**PROGRAMMA PLURIENNALE D'ATTUAZIONE
DEL COMUNE DI ALA
ai sensi della L.P. n.7 del 24/10/06**

**STUDIO DI IMPATTO AMBIENTALE
ai sensi della L.P. n.28 del 29/08/88**

INTEGRAZIONE – APRILE 2011

Rel. 2329/3/11

fig.1 – sezione tipo di ripristino per la scarpata a valle della S.P.90 nell'ipotesi di disponibilità di maggiori volumetrie di materiali da destinare al ripristino

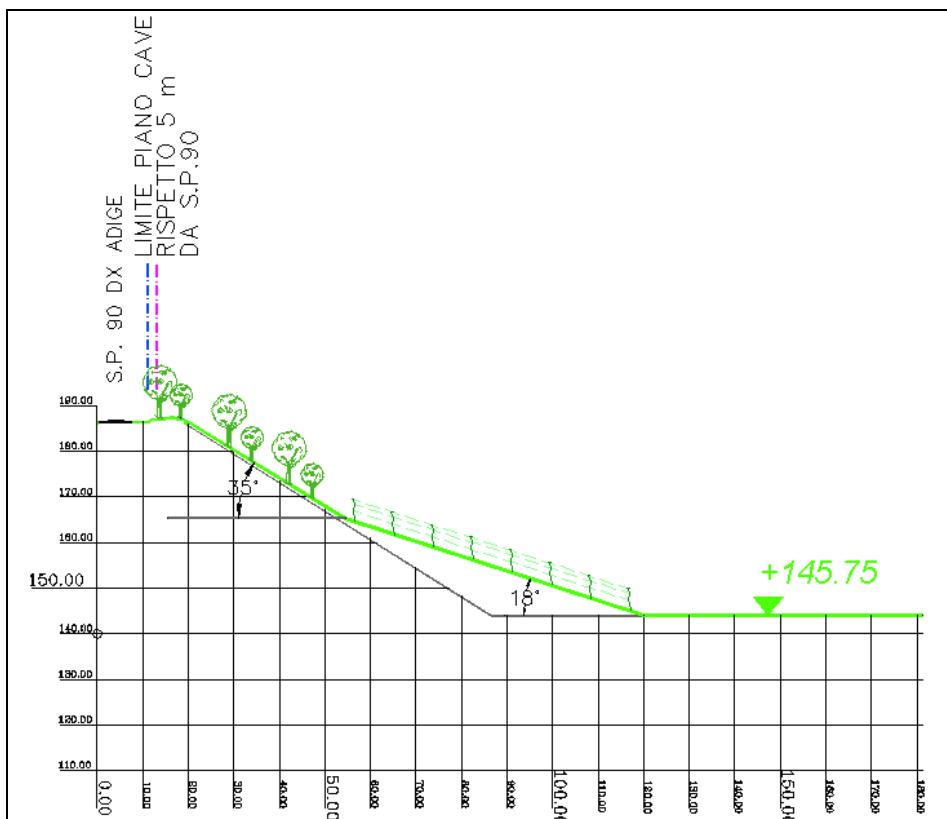
Nell'ipotesi di maggiori volumetrie disponibili di materiali da destinare al ripristino, la configurazione morfologica di cui sopra potrà subire delle variazioni migliorative, finalizzate a rendere più morbido il raccordo tra la scarpata a valle della S.P.90 ed il fondo, con relativo aumento della superficie coltivabile a Guyot con pendenza pari a 18° (vedi fig.1 di seguito).
